設計成果改善事例集

令和2年12月

静岡県 交通基盤部

道路 『道路法面の掘削における事前の検討不足』

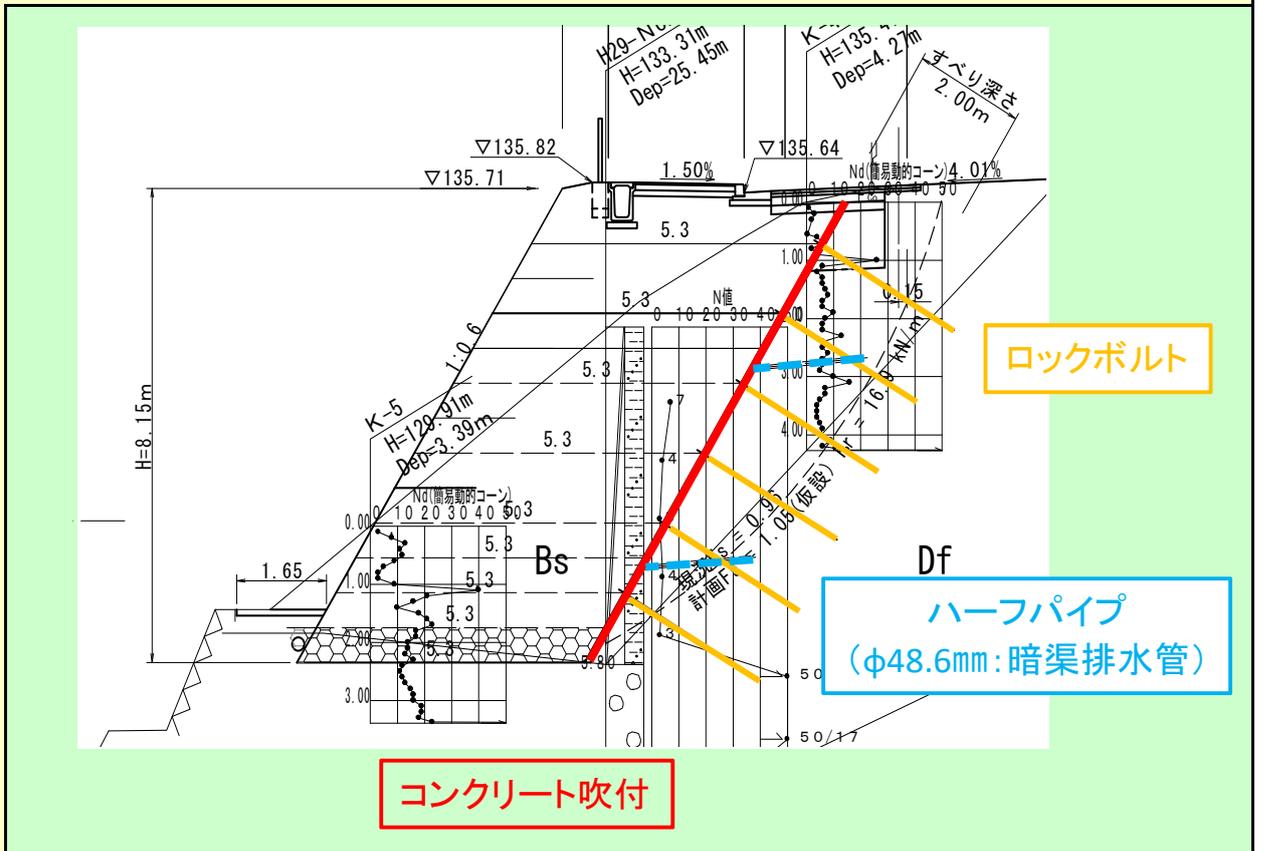
| 2 具体的な内容 | 補強盛土工の施工中、掘削面の一部で崩壊が生じた。そのため、崩壊状況の調査を行い、崩壊法面の拡大や新たな掘削面の崩壊を防止する必要性が生じた。 |
| 4 考えられる原因 | 道路法面を大きく掘削するため、施工内容がどのように影響するかについての検討が不足していた。 |

| 3 不具合に対する対処(対応) | 仮設詳細設計を実施し、コンクリート吹付、ロックボルト、ハーフパイプ(φ48.6mmの暗渠排水管)の対策工事を実施した。 |
| 5 改善策 | 施工内容が既存施設に対し及ぼす影響について、設計業務の中で検討し、必要であれば仮設計画の必要性を提案する。 |

『民地との摺り付け勾配についての確認不足』

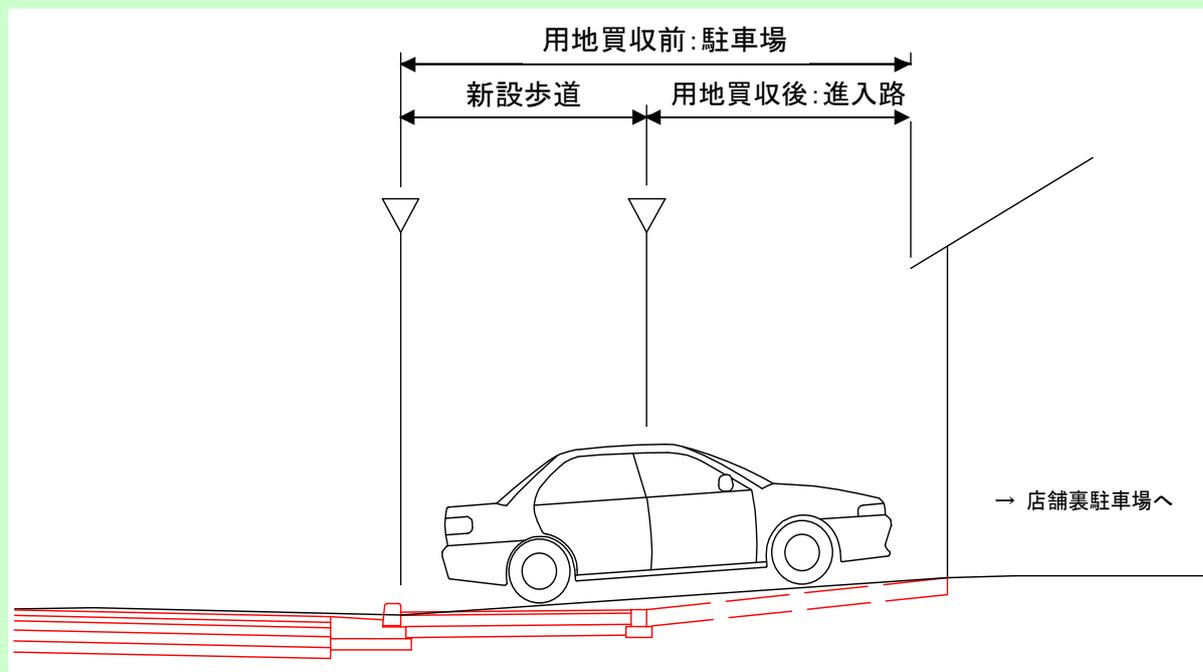
用地買収前は店舗前の駐車場として利用していた箇所について歩道工事を行った。設計の高さに合わせて歩道を設置したが、民地との摺り付け勾配がきつくなったことから、店舗裏の駐車場を利用する客の車がバンパーを擦りそうになったと苦情が寄せられた。

- ・道路と民地が接続する箇所で、高さが下がるのに安易に摺り付ける設計となっていた。
- ・駐車場として利用していた箇所を買収し、その後、代替駐車場をどこにするかという点まで把握していなかった。

地権者の了解をとり、民地の舗装を一部取り壊して進入路を長くすることで、摺り付け勾配を従前と同等にした。

民地との摺り付けが問題無いか、設計段階から現場条件を確認する。

道路 『 CBR試験の未実施 』

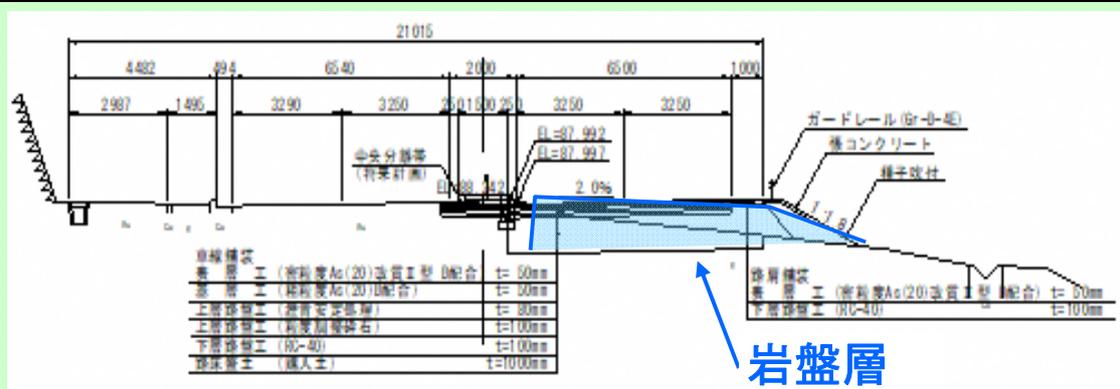
| 2 具体的な内容 | 舗装工にて、設計時にCBR試験を実施せず1.0mの路床置換工としていたところ、施工時に想定外の岩塊層(延長90m)がでたため、工事費、工事工程に大きな変更が生じた。 |
| 4 考えられる原因 | 工事発注まで時間もなく、CBR試験を実施しなかったため、施工時に舗装構成の見直しが必要となった。 |

| 3 不具合に対する対処(対応) | 路床置換えを実施せず、岩盤上に路盤を施工した。 |
| 5 改善策 | 設計時にCBR試験を実施する。試験を実施する時間がなければ、周辺のCBR試験結果や、施工済箇所の工事履歴等を確認し、問題点を抽出しておく。 |

道路 『計画高と現状高の不一致』

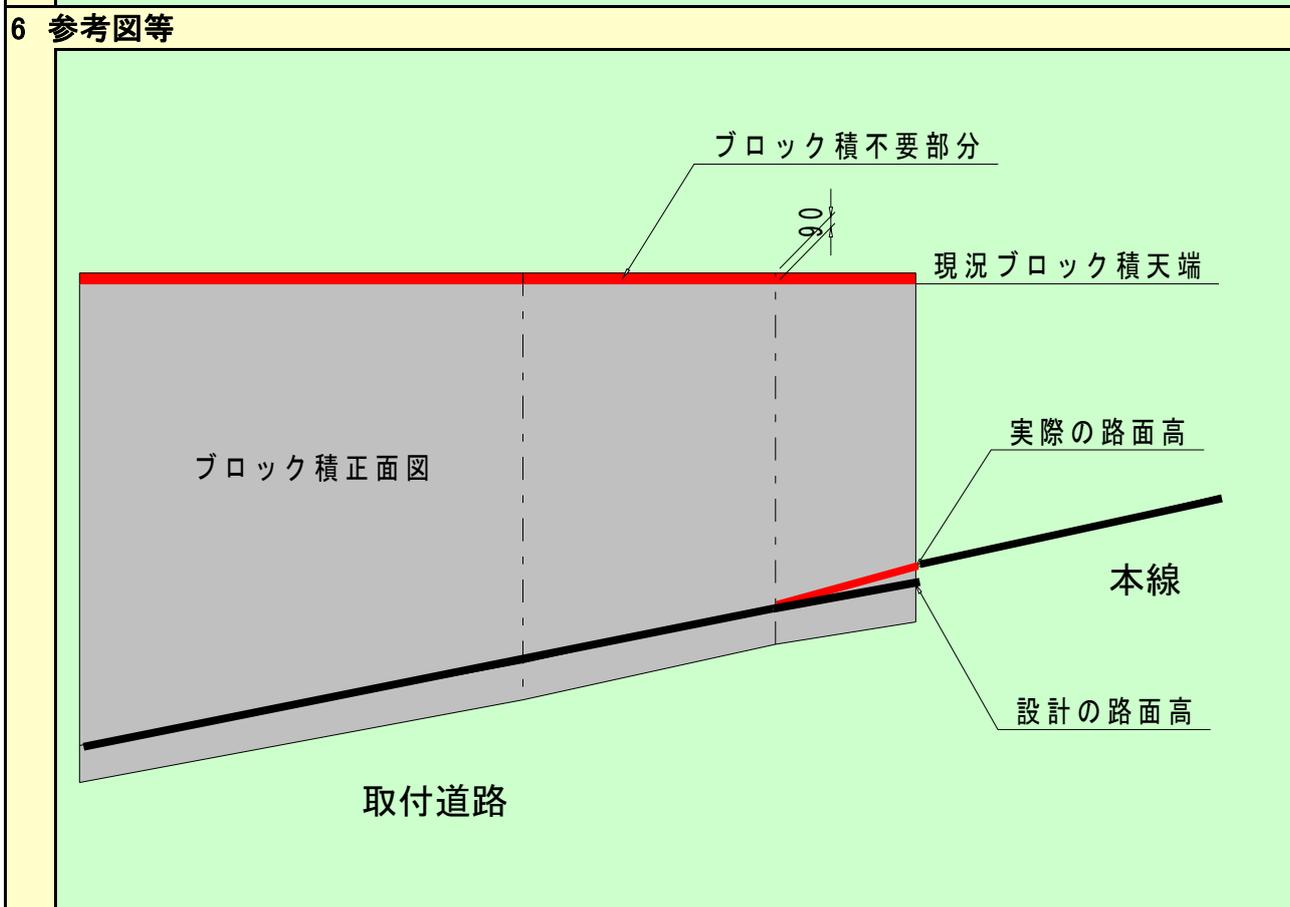
| 2 具体的な内容 | 本線に接続する取付道路の現道へのすりつけが、計画高と現況高が合っていなかった。また、その端部に計画していたブロック積の天端も、接続する現況のブロック積の天端に合わなかった。 |
| 4 考えられる原因 | 設計後に現道へのすりつけ位置が変更となったため、最終的な摺り付け位置での高さ確認が十分でなかった。 |

| 3 不具合に対する対処(対応) | 現況の路面高とブロック積天端高を測量し、再度、取付道路とブロック積の計画を見直した。 |
| 5 改善策 | 設計条件が変更になった場合には、再度高さ確認等を行う。 |

道路 『地質調査の実施不足』

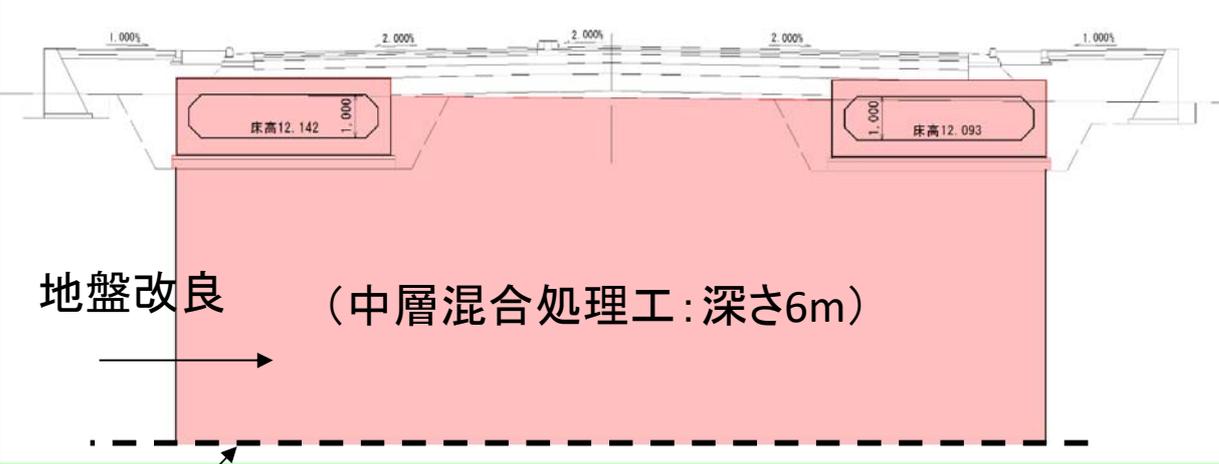
| 2 | 具体的な内容 ボックスカルバート工において、近隣の地質調査結果を参考に直接基礎と決定し発注したところ、地盤が軟弱であり、基礎形式の再検討が必要となった。 |
| 4 | 考えられる原因 調査結果と実際の現場との差異。 |

| 3 | 成果不具合に対する対処(対応) <ul style="list-style-type: none">・工事を中断し、ボーリング調査2箇所、サウンディング調査4箇所を実施した。・地質調査結果に基づき、基礎形式を検討し、中層混合処理工(深さ約6m)を実施した。 |
| 5 | 改善策 <ul style="list-style-type: none">・周辺の地形状況を観察し、地質調査の必要性を検討する。・規模が大きい構造物の場合には、原則として地質調査を実施するべきである。 |

道路 『調査段階での市との協議不足』

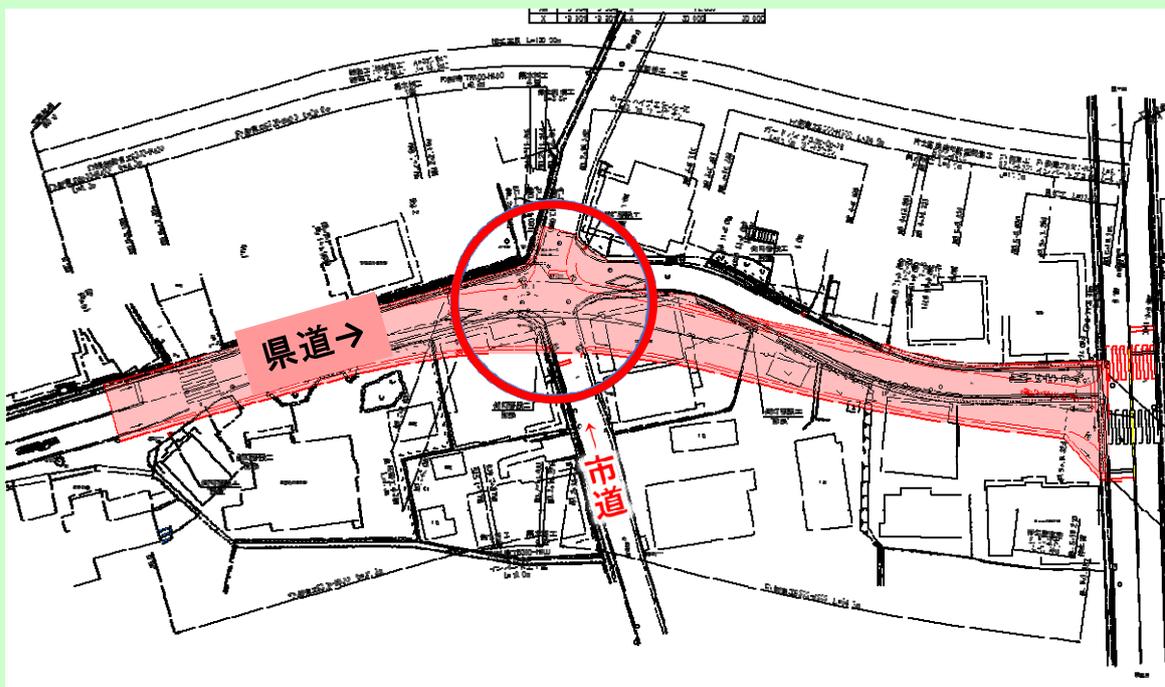
道路拡幅を計画したが、交差している市道との交差点協議などが不足しており、工事着手後に市と隅切りや縦横断計画の協議などを行う必要が生じた。
- 3 不具合に対する対処(対応)**

設計業務実施時に市と協議を行った際に、問題箇所は市から「歩行者がメインの散策道的な扱いにする予定」と聞き、通常の交差点形状での設計を行わずに進め、設計図を市へと確認しなかった。
- 5 改善策**

現地ですと協議を行い、用地内で可能な範囲での対応で了承を得た。
- 4 考えられる原因**

設計条件を明確にするため、関係者との協議結果は書面により双方確認の上、確実に協議記録として残すことに徹底する。
- 6 参考図等**

道路 『公図の境界線が不整合』

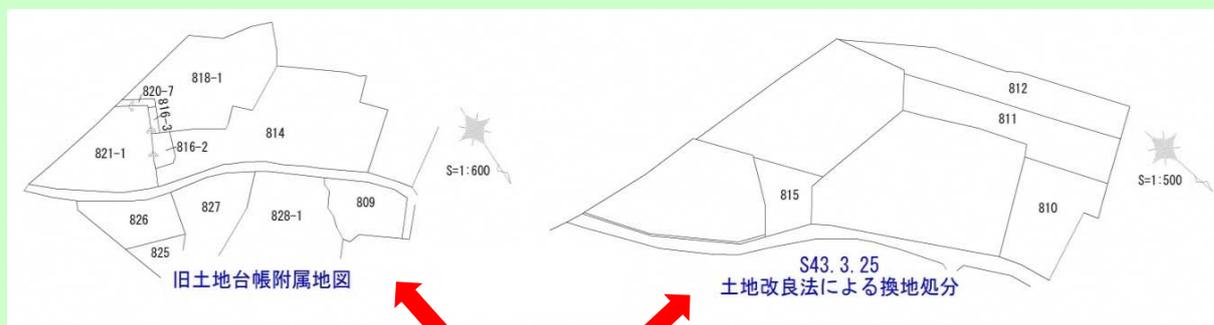
測量委託箇所の土地の境界について、公図(地図に準ずる図面)が土地改良図面1:500及び旧土地台帳附属地図1:600の両方存在しており、お互いの境界線の接合が整合しておらず、現地調査の支障となっていた。

公図が2種類あるが、整合していない

- ・所管法務局にて対処方法等相談
- ・地元自治会役員への聴取や土地改良時の成果確認

- ・法務局との事前相談(登記官により対処方法が異なる可能性あり)
- ・旧公図等調査や現場状況の把握をし、地図訂正や地積更生にて処理。
ただし、委託業務範囲内にて作業できる箇所は限られるため、地権者個人に対処して頂く事案もありうる。どの範囲まで作業するか明確にする必要あり。
- ・早期の国土調査の実施

橋梁 『既設構造物への影響の未考慮』

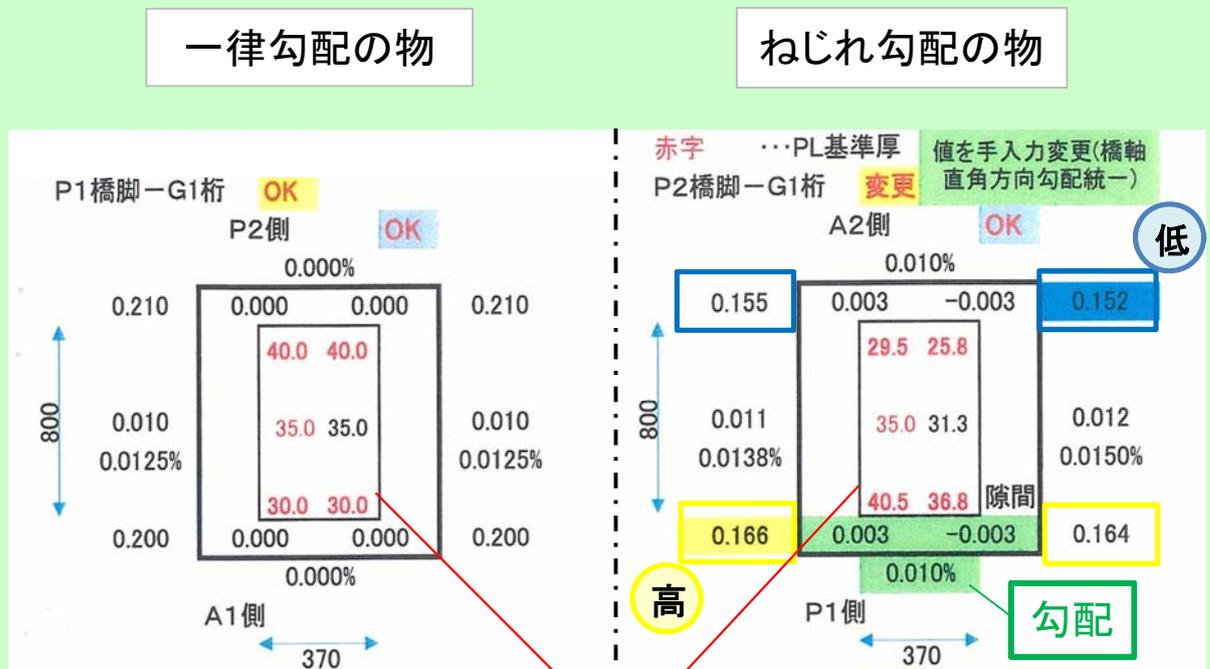
| 2 | 具体的な内容 設計において、既設下フランジの橋軸直角方向の高さが一定であるものとして設計していたが、桁にねじれが生じており通常のソールプレート(桁と支承の間に設置する鉄板)加工では隙間ができてしまう事が判明した。 |
| 4 | 考えられる原因 既設のソールプレートが小さく、当時の架設時には問題が無かったか、年月を経て桁にねじれがでてきた可能性が考えられる。 |

| 3 | 不具合に対する対処(対応) 既設のねじれ勾配に合わせた加工(3D加工)を施した。 |
| 5 | 改善策 委託設計時に確認を行うのは困難であるため、今回のように既設のソールプレートよりも大きくなる際にはこのような事が起こるかもしれないと図面等に記載しておくべきである。 |

橋梁 『RC突起型枠等の現場における施工性』

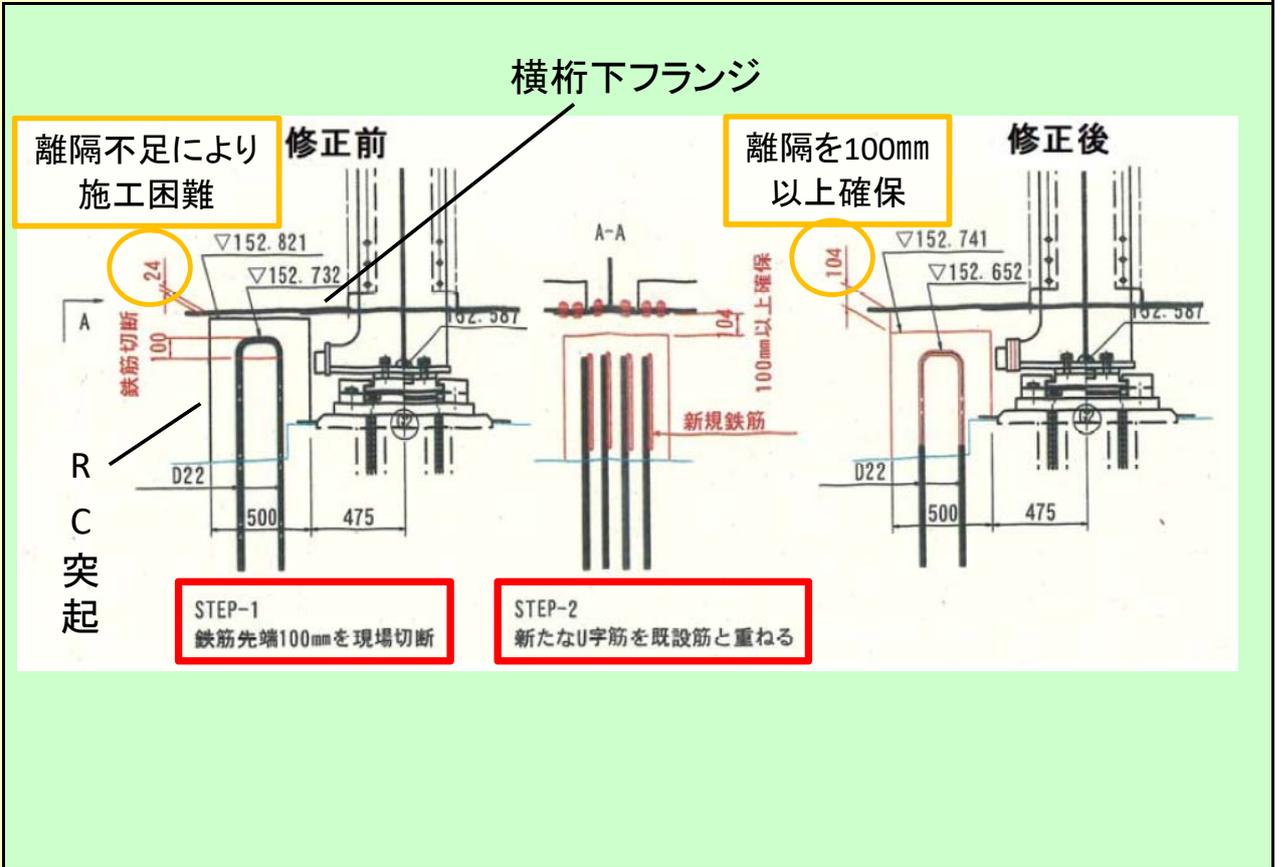
| 2 具体的な内容 | 横変位拘束構造(RC突起)と端横桁下フランジ間の隙間が設計通りではRC突起型枠等の施工が困難となった。 |
| 4 考えられる原因 | 設計段階では、主桁の施工後RC突起の施工を想定しており、RC突起の施工が狭い箇所での施工となることは認識していたが、型枠の建込後の天端均しは24mm程度の隙間でも可能であると判断していた。 |

| 3 成果不具合に対する対処(対応) | 横変位拘束(RC突起)の天端高を変更し、それに伴う鉄筋の配筋等の変更を行うことでRC突起天端と横桁下フランジとの離隔を施工上必要な100mm以上を確保した。 |
| 5 改善策 | 施工上必要となる離隔を適正に理解し、離隔が狭くなる場合は、施工者への確認を行うなどしたうえで、施工可能かどうかを判断する。 |

橋梁 『鉄筋埋込み定着長の確保不足』

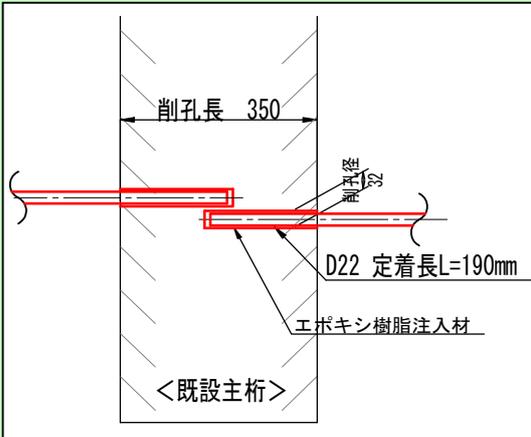
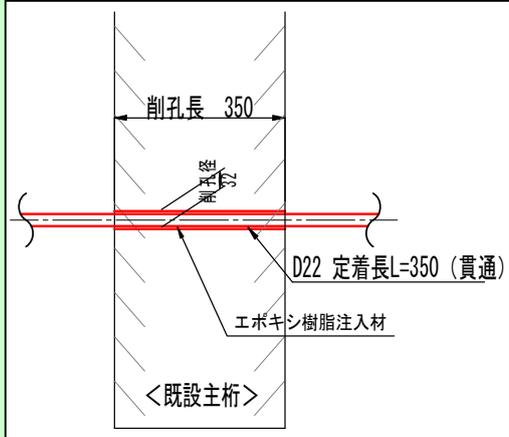
| 2 具体的な内容 | 機能分離支承(アンカーバー)の上部工取付部材として設計した増設横桁において、主桁との一体化のための鉄筋(水平方向)の埋込み定着長が、本来確保すべき $15D (=15 \times 22 = 330\text{mm})$ が確保されておらず不十分であった。 |
| 4 考えられる原因 | コンクリート構造物へ一体化固定するための水平方向の鉄筋の定着長は、道路橋示方書に詳細な規定が明示されていないため、準用する基準の確認を行わないで、品質が確保されている既製品のエポキシ樹脂カプセル長を採用した。(補修補強設計における公的機関の指針、技術基準、要領が確立されていない。) |

| 3 不具合に対する対処(対応) | 主桁への鉄筋埋込み定着長(15D)が確保できるように、主桁を貫通させた。 鉄筋の継手方法は、主桁間隔が短く一般に適用する重ね継手が確保できないため、機械継手を採用した。 |
| 5 改善策 | 適用基準が無い若しくは明確でない場合は、設計計算前に、準用する基準類の確認を受注者と協議し決定する。 設計照査は、設計条件(基準)と設計図面の整合についても実施する。 |

橋梁 『橋面排水の設置に関する確認不足』

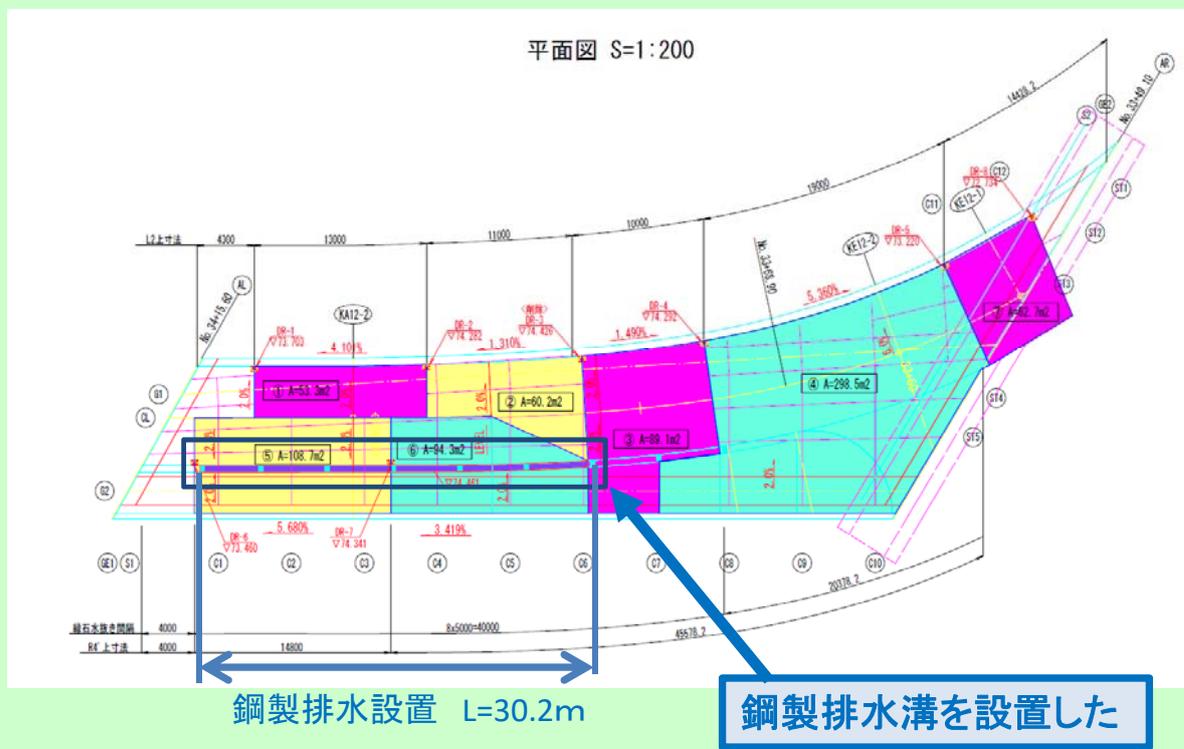
- 1 成果不具合の原因
 - 基準類の確認不足
- 2 具体的な内容
 - 橋面排水の排水柵設置間隔について、排水設備の許容流量に対して流出量が上回り、安全率が1.0以下となってしまうような配置であった。
- 3 成果不具合に対する対処(対応)
 - 排水柵の間隔は15mで設計していたが、排水柵設置間隔を短くして、橋面排水処理を図ろうとすると排水柵間隔が密になる(3m程度)ことから、静岡県橋梁設計要領に基づき(排水柵間隔が5m以下となる場合には、鋼製排水柵の採用を検討する。)鋼製排水柵に変更した。
- 4 考えられる原因
 - 当該設計成果については、道路橋示方書の改定に伴い修正設計を実施していたが、橋面排水については検証していなかった。
- 5 改善策
 - 道路橋示方書の改定に伴う修正設計業務の際は、該当する修正項目以外についても合わせて照査の対象とする。
- 6 参考図等

橋梁 『安全面より経済面を優先』

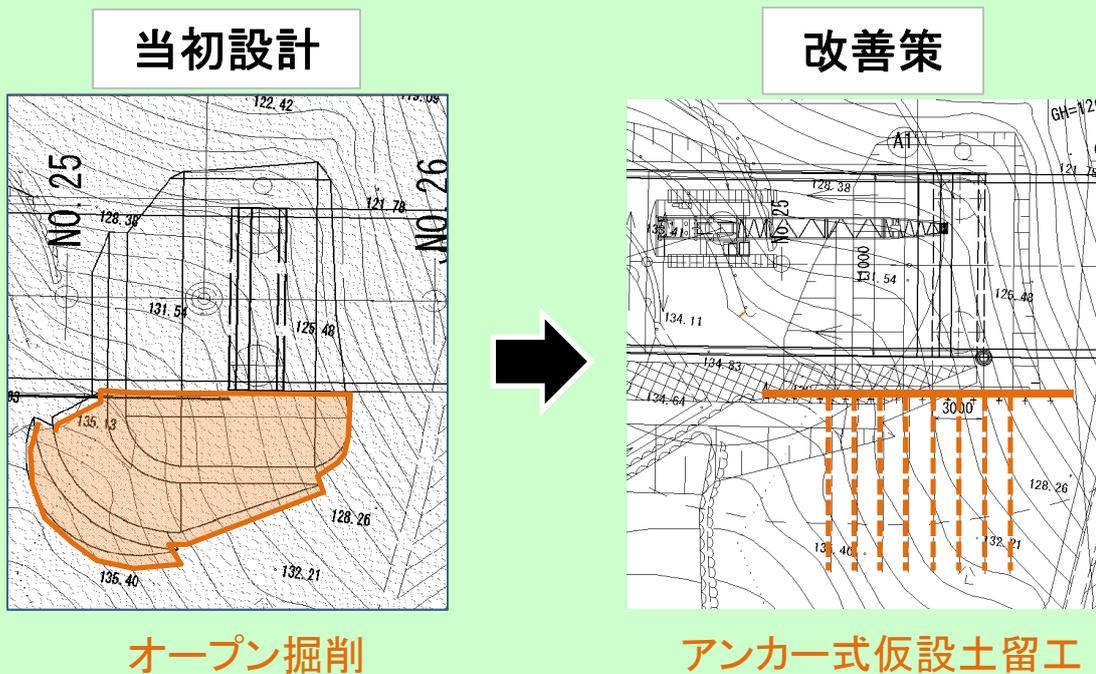
| 2 具体的な内容 | 当初設計においては、橋梁の橋台施工に当たり、3段切土法面のオープン掘削としていた。隣接工区において、同規模のオープン掘削を施工中に法面の小崩壊が発生し、工事の一時中断を余儀なくされた。 |
| 4 考えられる原因 | 当初設計時において、経済性を優先することで施工時の安全確保にかかる費用を最小限としていた。 |

| 3 不具合に対する対処(対応) | 隣接工区の施工状況を踏まえ、施工時の安全を確保するため、オープン掘削からアンカー式仮設土留工に施工方法の見直しを行った。 |
| 5 改善策 | 本件は、先行する工事の問題点を後施工の工事に生かすことができた改善事例であり、工事進度に合わせて施工計画を検討することもひとつの方法と考える。 |

トンネル 『モルタルリーク対策の検討不足』

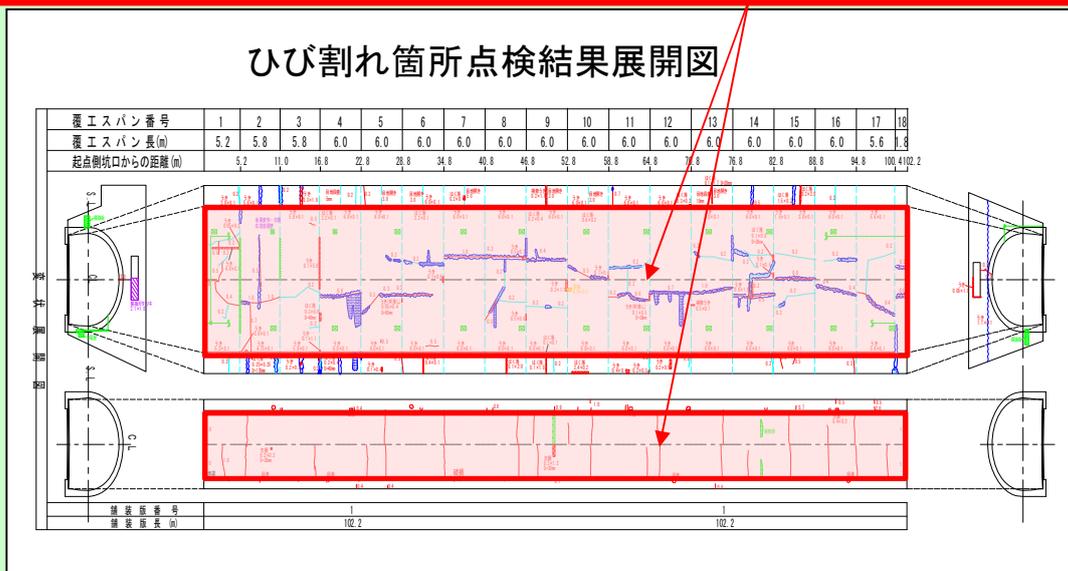
- 1 成果不具合の原因
 - 施工方法に関する知識不足
- 2 具体的な内容
 - 裏込め注入工の材料がエアモルタルであるにも関わらず、詳細なリーク対策についての検討がされていなかった。そのため、現場との乖離が生じ、リーク対策を含めた経済比較を再度行った結果、材料が発泡ウレタンに変更となった。
※リーク: 漏洩
- 3 不具合に対する対処(対応)
 - 施工業者にて詳細な調査を行い、リーク対策の費用を算出した。
- 4 考えられる原因
 - ・設計にリーク対策についての詳細な調査を行う検討項目が入っていなかった。
 - ・天候によっては調査を行っても漏水箇所が見えない可能性がある。(湧水期等)
- 5 改善策
 - 設計にリーク調査を追加し、リーク対策費を含めた経済比較を行う。

エアモルタルの場合、ひび割れ箇所についてリーク対策をする必要があるため、発泡ウレタンに比べリーク対策費がかかる。(天井部のひび割れ箇所及び継ぎ目)
